# Laboratorio Nacional de Materiales y Modelos Estructurales (LanammeUCR)

Informe final: EIC-Lanamme-INF-0130-2021

## Evaluación del desempeño inicial de la estructura de pavimento del proyecto: Mejoramiento y rehabilitación de la Ruta Nacional N°160, sección: Playa Naranjo - Paquera

*Documentos de Licitación PIT-5-LPI-O-2016*

Figura 2. Singularidades del proyecto según lo indicado en el oficio DM-2021-2588

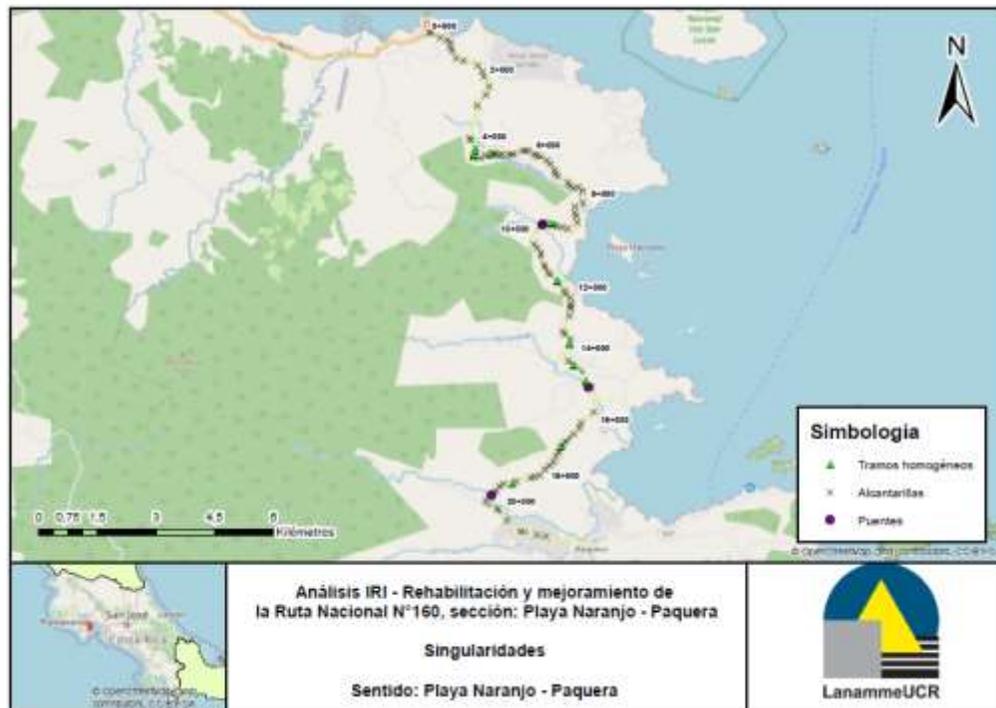
Según lo indicado en el oficio DM-2021-2588, la Administración consideró 11 tramos homogéneos (ver Tabla 2) y 106 singularidades (93 alcantarillas, 3 puentes y 10 cambios de la estructura de pavimento – ver Figura 2).

A criterio del Equipo Auditor, las alcantarillas no pueden ser consideradas como una singularidad, pues, según pudo constatar el Equipo Auditor durante las visitas realizadas al proyecto, el proceso de instalación de las alcantarillas en el proyecto no obstaculizó ni limitó el adecuado proceso constructivo de la estructura de pavimento. Además, no se evidenció que estos elementos estuvieran a un nivel superficial. Por tanto, cualquier alteración al perfil longitudinal en las unidades de medición en las que se ubican las alcantarillas obedece a prácticas inadecuadas en la construcción de la estructura de pavimento.

Por su parte, el cambio en la estructura de pavimento tampoco es considerado por el Equipo Auditor como singularidad, pues el Contratista contaba con condiciones adecuadas para realizar la colocación de la carpeta asfáltica de manera continua y sin interrupciones, a pesar de que las capas intermedias de la estructura de pavimento tuvieran un espesor diferente.

En el oficio 1757-2021, la Unidad Ejecutora señala que comparte el criterio del LanammeUCR que no todas las singularidades expuestas por el Contratista son válidas y que se tendrán en cuenta estas recomendaciones con el fin de ser evaluadas, analizadas e incorporadas en futuros procesos de contratación.

En el oficio 0304-2022 (de fecha 14/02/2022), la Unidad Ejecutora indica que implementará en los próximos procesos de contratación las acciones de mejora identificadas para este proyecto en lo que corresponde a la definición de singularidades y la correcta interpretación del concepto, pues el espíritu de considerar una singularidad obedece a una alteración del perfil longitudinal, que incremente el IRI y no obedezca a fallas constructivas.

Figura 3. Valores individuales de IRI medidos por el LanammeUCR en el sentido Playa Naranjo – Paquera, considerando las singularidades indicadas en el oficio DM-2021-2588

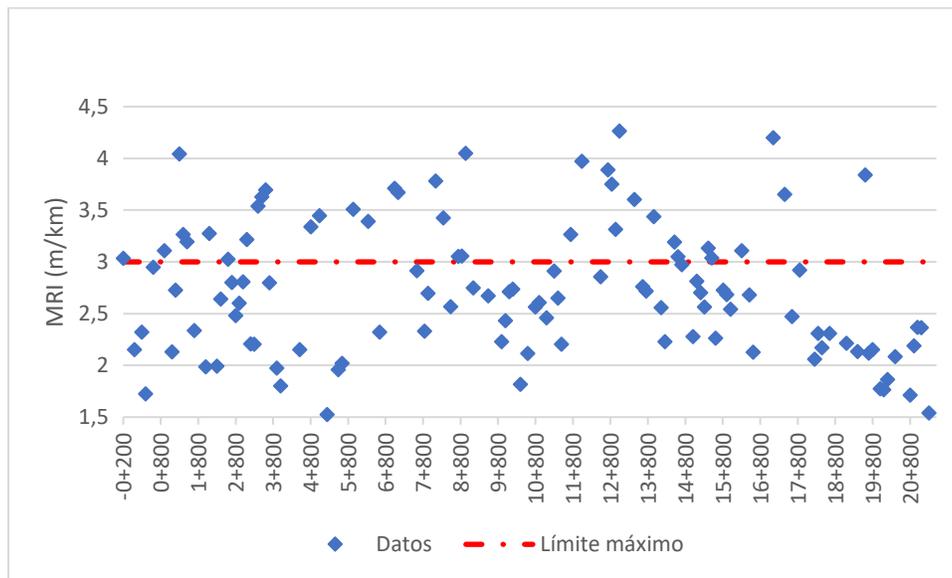
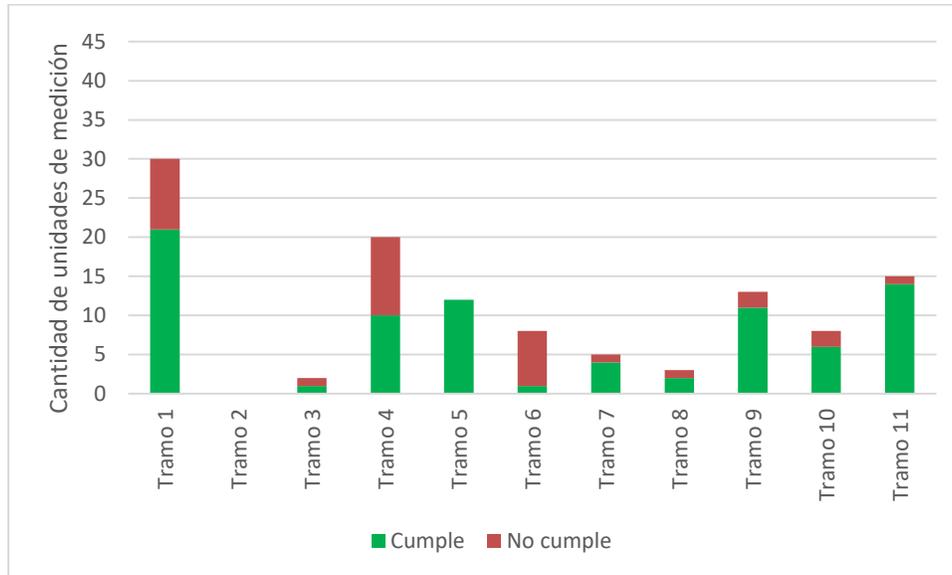
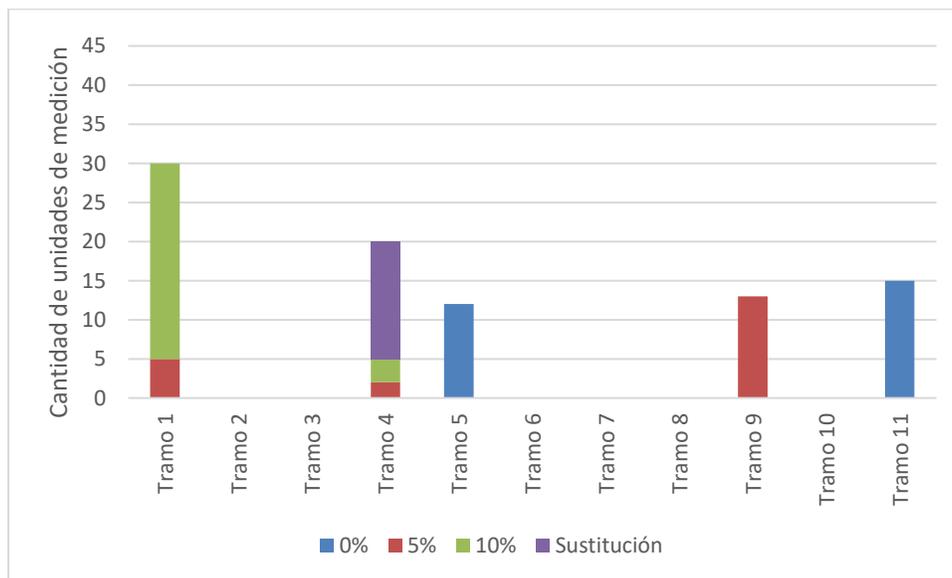
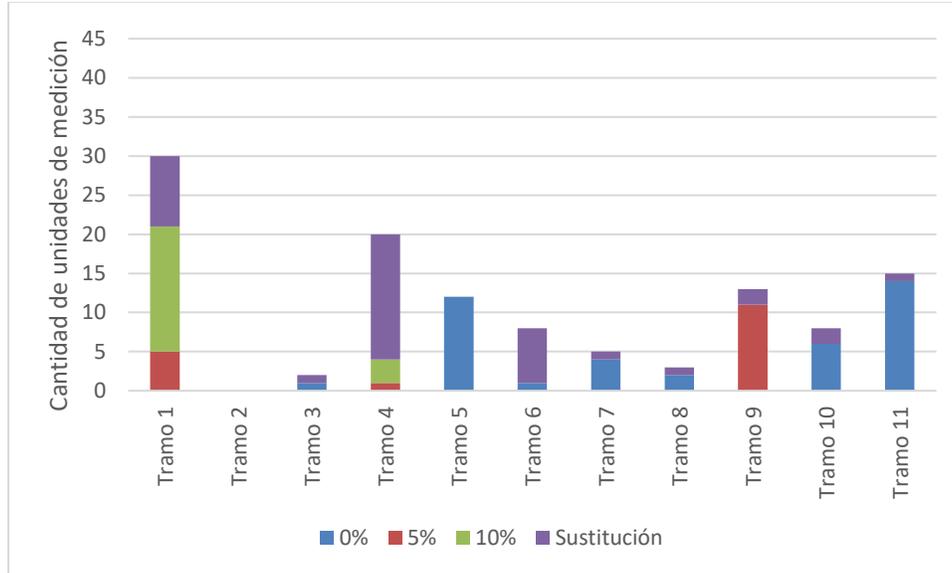
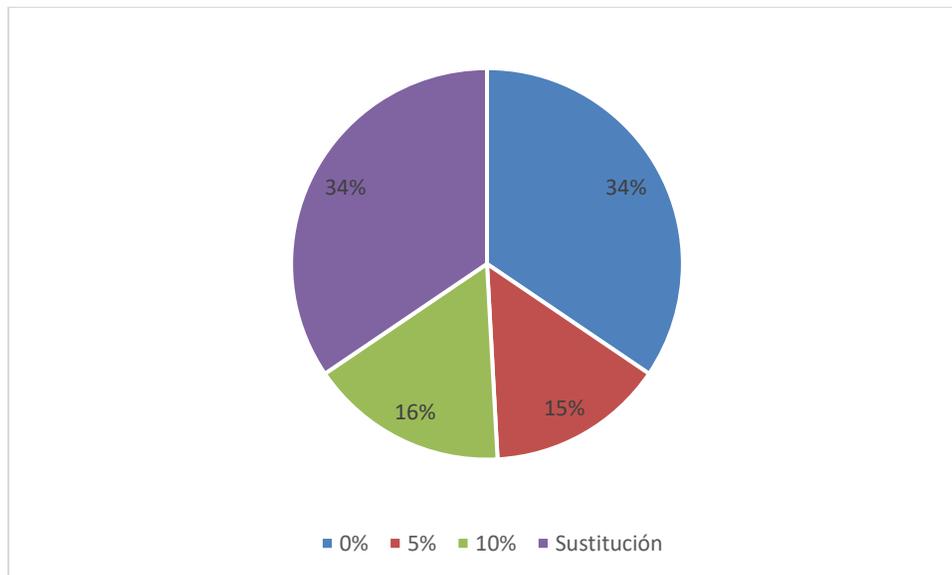
**Hallazgo N°1. Tanto los resultados obtenidos por el LanammeUCR como por la Verificación muestran una gran cantidad de unidades de medición de IRI en la categoría con multa según la sección 405.07.02 del Cartel de Licitación del proyecto.**

El 29% de los valores individuales de IRI medidos por el LanammeUCR en el sentido Playa Naranjo – Paquera tienen un valor superior al máximo permitido (ver Figura 3). En la Figura 4, se muestra el cumplimiento de la especificación para el valor individual de IRI según los tramos homogéneos del proyecto. Al considerar todas las singularidades indicadas en el oficio DM-2021-2588, no fue posible evaluar ninguna unidad de medición en el tramo homogéneo 2.

En la Figura 5, se muestra el porcentaje de multa determinado por el Equipo Auditor según las mediciones realizadas por el LanammeUCR y la especificación para las medias móviles de IRI del proyecto. Para los tramos 2, 3, 7 y 8 no se pudo realizar la evaluación mediante medias móviles, pues la longitud evaluada del tramo homogéneo es inferior a 1 km. Los tramos 6 y 10 no se pudieron evaluar mediante medias móviles, debido a que, al eliminar

En la Figura 6, se muestra el porcentaje de multa determinado por el Equipo Auditor según las mediciones realizadas por el LanammeUCR y la especificación del proyecto (considerando valores individuales y medias móviles) para cada tramo homogéneo. En la Figura 7, se muestra la distribución del porcentaje de multa determinado por el Equipo Auditor para todas las unidades de medición evaluadas en el sentido Playa Naranjo – Paquera.

En el oficio 1757-2021, la Unidad Ejecutora indica que los resultados obtenidos por la Verificación manifiestan un esquema muy similar a los reportados por el LanammeUCR y

que, con base en los resultados obtenidos en los informes de Verificación y del LanammeUCR, se determina que la regularidad superficial de la carpeta asfáltica (en las áreas identificadas) superan lo indicado en el Cartel de Licitación, por lo que se deben tomar las medidas establecidas en la sección 405.07.02 del pliego cartelario.

Según lo indicado en el oficio 0304-2022 (de fecha 14/02/2022), la Unidad Ejecutora tiene conocimiento de la existencia de las unidades de medición de IRI en la categoría con multa. Además, indica que está pendiente el trámite del certificado de pago provisional N°35 y que se está analizando la aplicación de multas en dicha estimación o en su lugar la aplicación de la garantía de cumplimiento. Además, la Unidad Supervisora ha comunicado al Contratista, mediante los oficios MSD-LGC-2021-403 (de fecha 13/07/2021) y MSD-LGC-2021-453 (de fecha 9/08/2021), que debe presentar una metodología de reparación según los resultados obtenidos en la medición del IRI.

Figura 8. Valores individuales de IRI medidos por el LanammeUCR en el sentido Paquera - Playa Naranjo, considerando las singularidades indicadas en el oficio DM-2021-2588

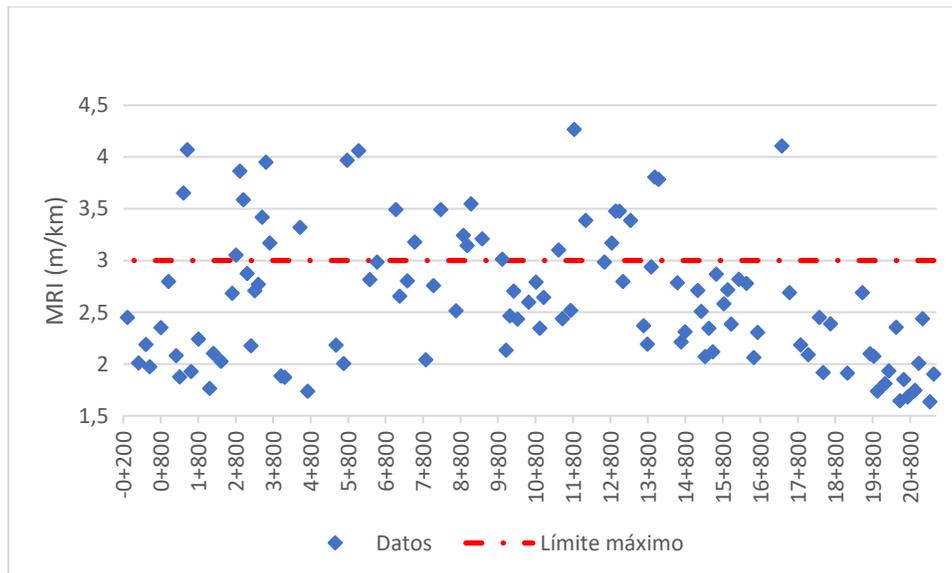
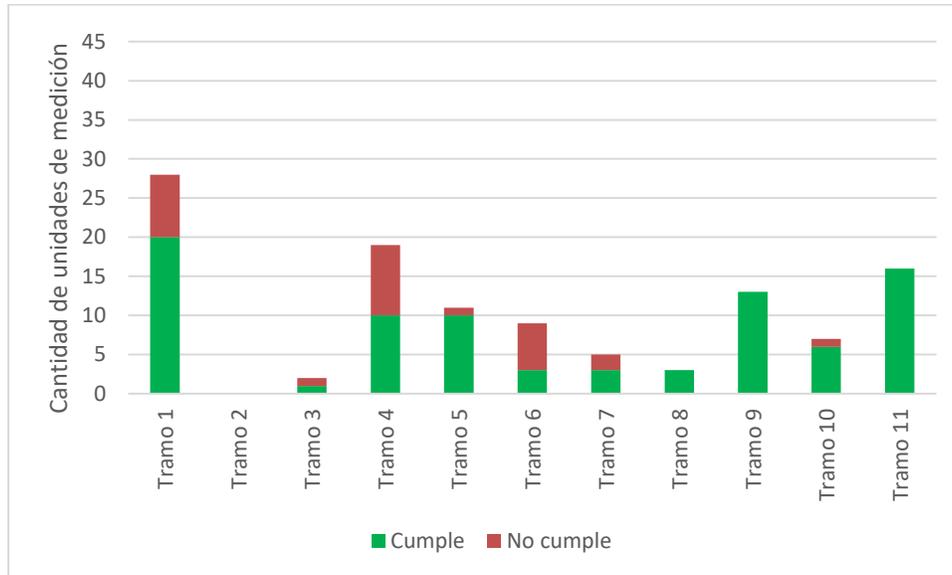
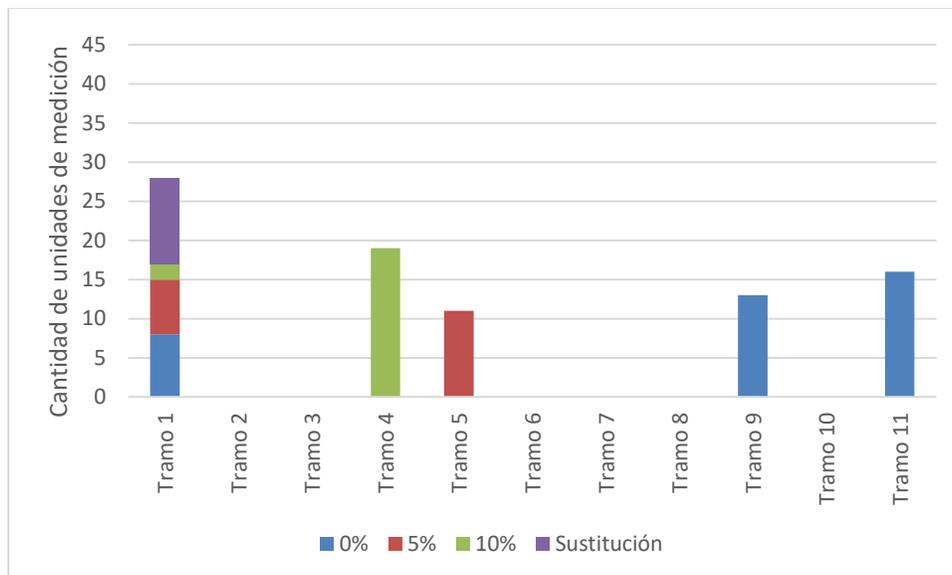
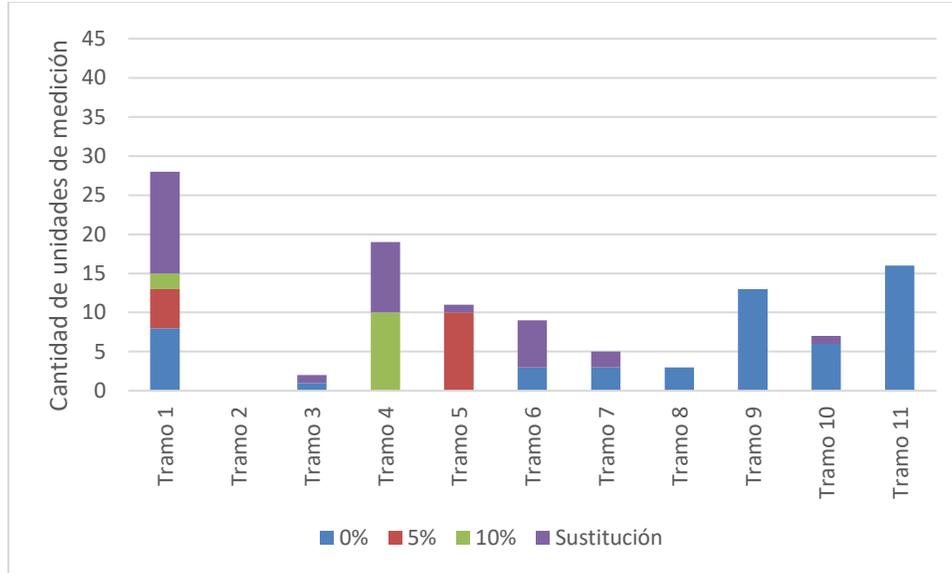
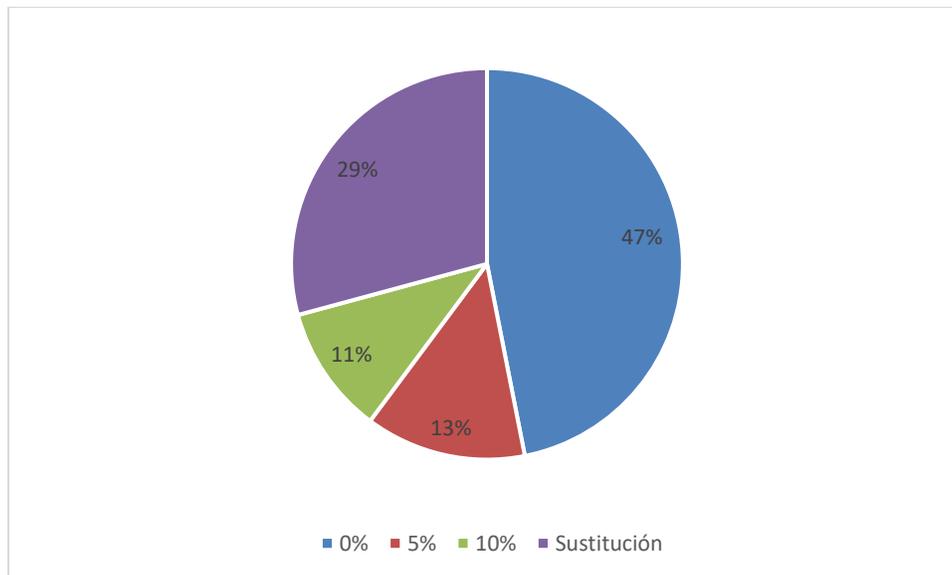
El 25% de los valores individuales de IRI medidos por el LanammeUCR en el sentido Paquera - Playa Naranjo tienen un valor superior al máximo permitido (ver Figura 8). En la Figura 9, se muestra el cumplimiento de la especificación para el valor individual de IRI según los tramos homogéneos del proyecto. Al considerar todas las singularidades indicadas en el oficio DM-2021-2588, no fue posible evaluar ninguna unidad de medición en el tramo homogéneo 2.

En la Figura 10, se muestra el porcentaje de multa determinado por el Equipo Auditor según las mediciones realizadas por el LanammeUCR y la especificación para las medias móviles de IRI del proyecto. Para los tramos 2, 3, 7 y 8 no se pudo realizar la evaluación mediante medias móviles pues la longitud evaluada del tramo homogéneo es inferior a 1 km. Los tramos 6 y 10 no se pudieron evaluar mediante medias móviles, debido a que, al eliminar los tramos con singularidades, la longitud del tramo resultante es menor a 1 km de longitud (a pesar de que los tramos homogéneos originales tienen una longitud mayor a 1 km).

En la Figura 11, se muestra el porcentaje de multa determinado por el Equipo Auditor según las mediciones realizadas por el LanammeUCR y la especificación del proyecto (considerando valores individuales y medias móviles) para cada tramo homogéneo. En la Figura 12, se muestra la distribución del porcentaje de multa determinado por el Equipo Auditor para todas las unidades de medición evaluadas en el sentido Paquera - Playa Naranjo.

Figura 13. Deflexiones máximas medidas en las secciones evaluadas en el sentido Playa Naranjo – Paquera

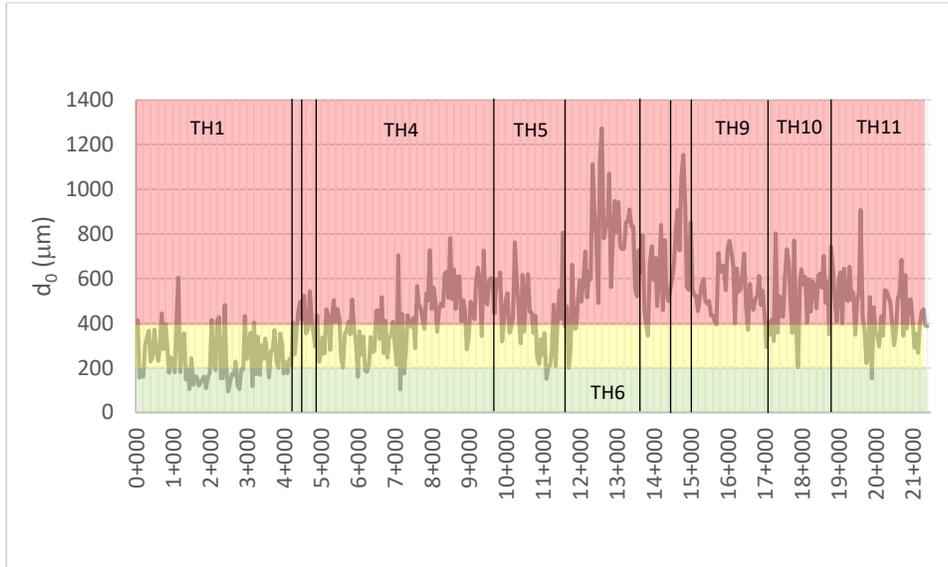
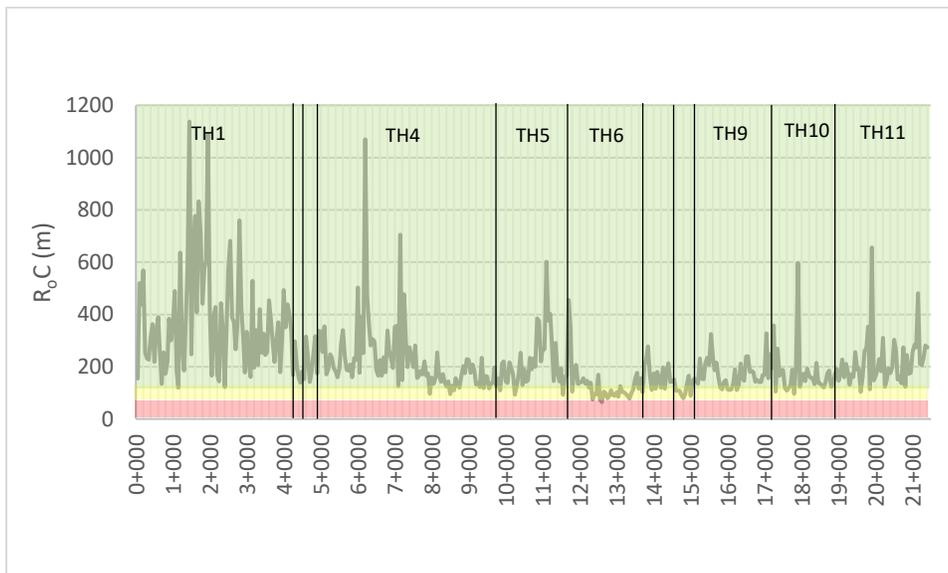
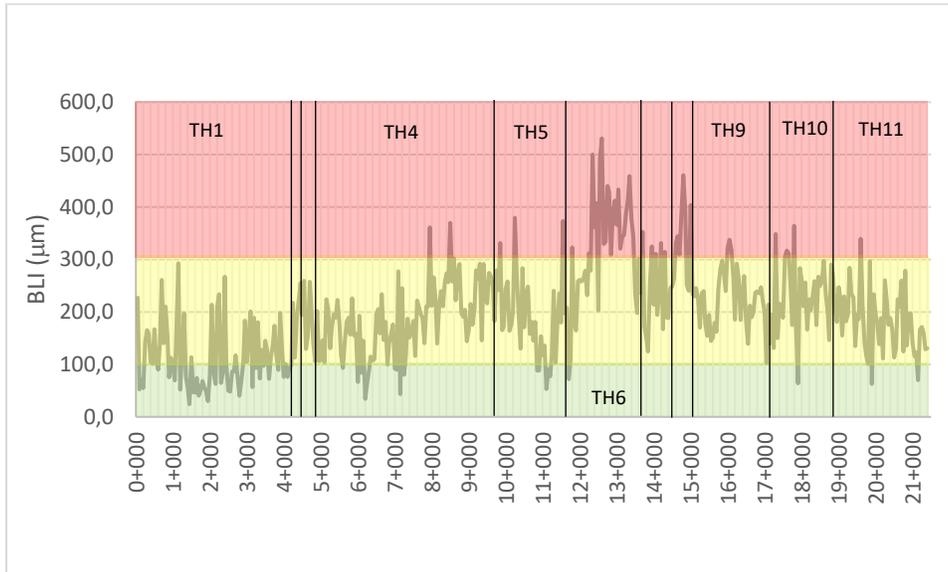
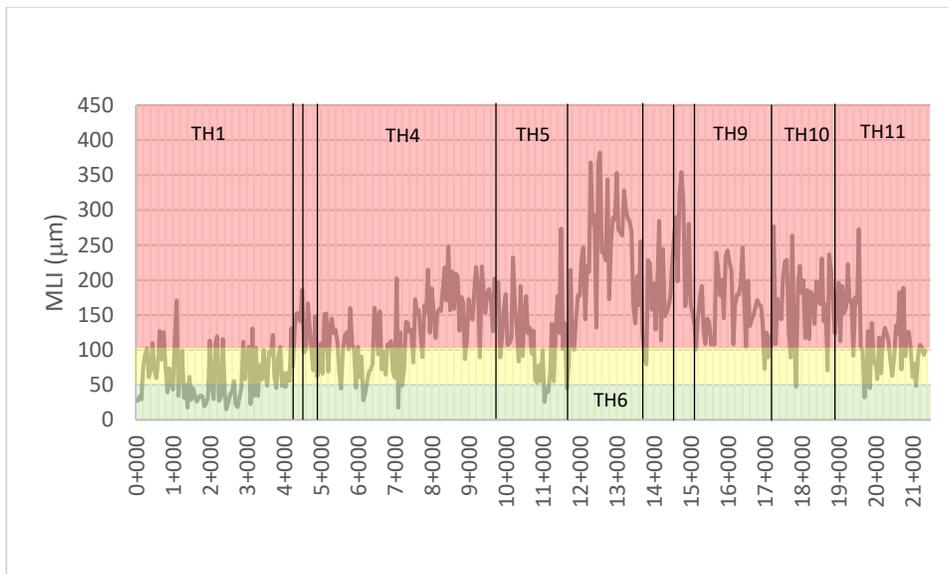
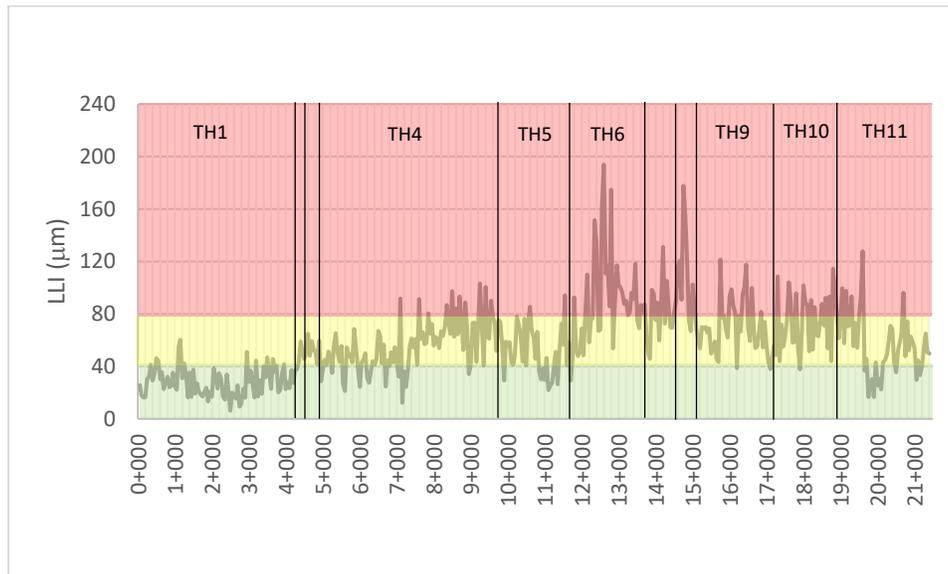
**Observación No. 2. Según los resultados obtenidos del análisis de deflexiones, existe un riesgo potencial de que la capacidad estructural del pavimento se haya reducido por las prácticas constructivas evidenciadas en el proyecto.**

Los tramos homogéneos 6 y 8 son los que presentan la peor condición estructural, ya que la mayoría de las secciones evaluadas se concentran en la categoría de severa según los indicadores  $d_0$ , BLI, MLI, LLI e incluso concentran la mayoría de las secciones evaluadas según el indicador  $R_0C$  en la categoría regular.

Se comparte lo expresado por la Unidad Supervisora sobre que el análisis de deflexiones realizado no es de carácter contractual. Tal es la razón por la que esta evidencia se categorizó como "Observación", pues como se indica al inicio de la sección 8 "Resultados de la Auditoría" del informe en versión preliminar: "una observación de auditoría técnica se fundamenta en normativas o especificaciones que no sean necesariamente de carácter contractual, pero que obedecen a las buenas prácticas de la ingeniería, principios generales, medidas basadas en experiencia internacional o nacional. Además, tienen la misma relevancia técnica que un hallazgo" (lo subrayado no es del texto original). No obstante, para mayor claridad del informe, se añadirá al inicio de la observación que el análisis de deflexiones no es de carácter contractual.

Por tanto, no se modifica el contenido de la observación al respecto.
